MÉMOIRE EN RÉPONSE À L'AUTORITÉ ENVIRONNEMENTALE

Société GEMFI
ZAC Ecoparc 3
HEUDEBOUVILLE (27400)

Avis délibéré n° 2020-3418 du 6 février 2020 de la mission régionale d'autorité environnementale sur le projet d'implantation et d'exploitation d'une plateforme logistique sur la commune de Heudebouville (27) présenté par la société GEMFI (groupe GICRAM) -

5 Zones humides

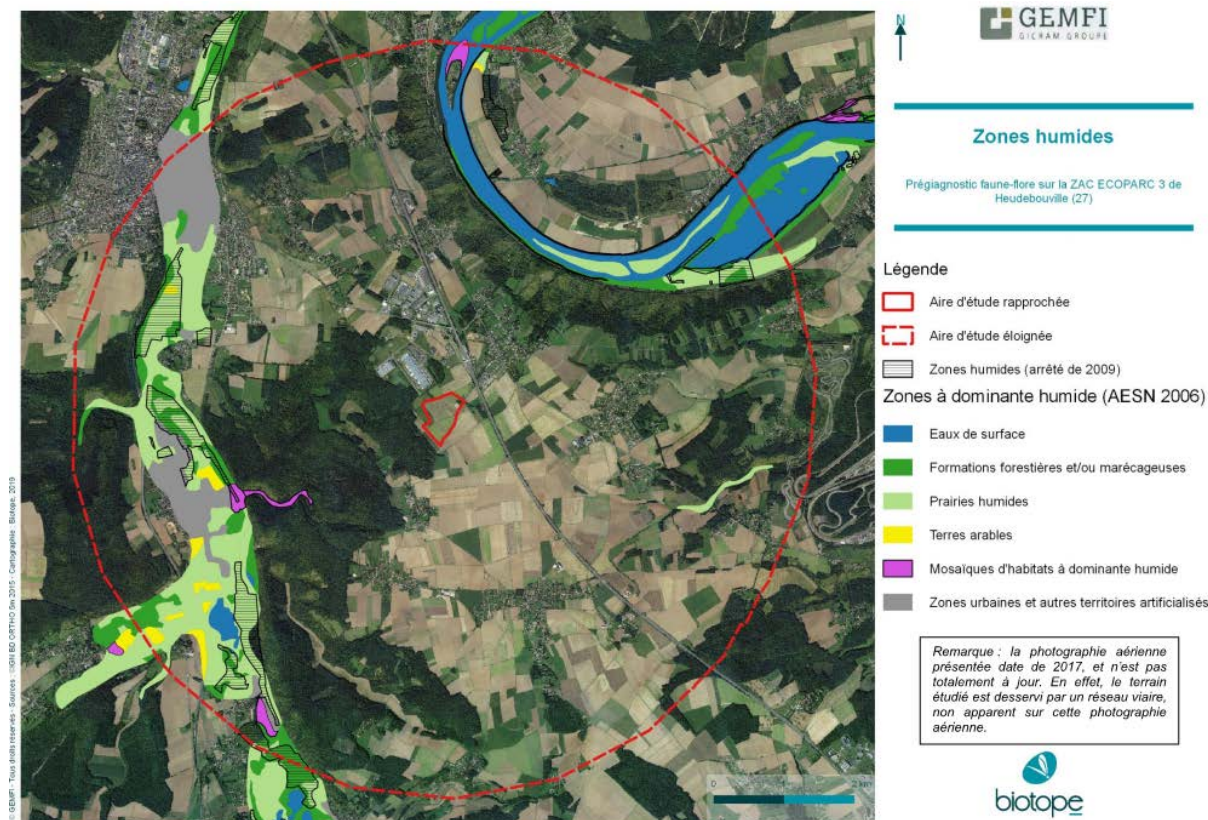
L'autorité environnementale recommande de s'assurer de l'absence de zones humides sur le site du projet, au moyen de constats sur site réalisés en différentes périodes de l'année.

Les passages effectués en février et juillet 2019 n'ont pas conduit la société BIOTOPE à signaler la présence de zones humides sur le terrain d'assiette du projet.

L'aire d'étude rapprochée ne contient pas, *a priori*, de zones humides. Cependant différentes zones humides sont présentes dans l'aire d'étude éloignée.

La société BIOTOPE a mis en évidence la présence de dépressions humides au Nord-est du terrain qui constituent un site de reproduction potentiel pour les amphibiens, mais cette zone n'a pas été classifiée comme une zone humide.

Ainsi, suite à son passage et d'après le résultat de ses prospections, la société BIOTOPE n'a pas prescrit d'étude complémentaire pour l'inventaire des zones humides et/ou l'évaluation des fonctions des zones humides.
